原子力科学研究所における核燃料物質使用変更許可申請について

令和 3 年 6 月 4 日  
日本原子力研究開発機構 原子力科学研究所  
臨界ホット試験技術部

## バックエンド研究施設における許可変更申請の内容について

## J R R - 3 実験利用棟 (第 2 棟) において撤去する分析装置について

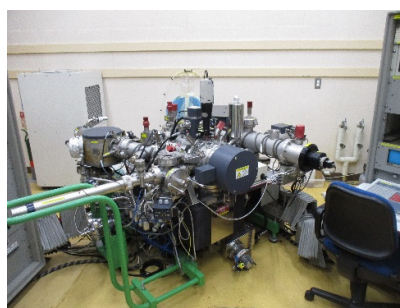
- ・使用の方法における取扱方法について、使用目的を終了した分析装置に係る記載を削除する。
- ・使用施設の設備について、使用目的を終了した以下の分析装置（5 台）を削除する。
  - γ線スペクトロメータ（104・106 号室）
  - 質量分析装置（110・112 号室）
  - ウラン用蛍光 X 線分析装置（115 号室）
  - 大型回折格子分光器（115 号室）
  - ファブリペロー干渉計（115 号室）

下図に示す分析装置は J R R - 3 実験利用棟 (第 2 棟) において使用目的を終了したことから、当該装置を撤去するため核燃料物質の使用の変更許可申請を行い、装置の記載を削除する。

装置を解体・分別し、廃棄物容器に収納する。

装置の解体撤去に伴う措置で発生する放射性固体廃棄物は、適切に封入することで放射性物質の飛散又は漏えいの防止の措置を講じ、原子力科学研究所の放射性廃棄物処理場に引き渡す。
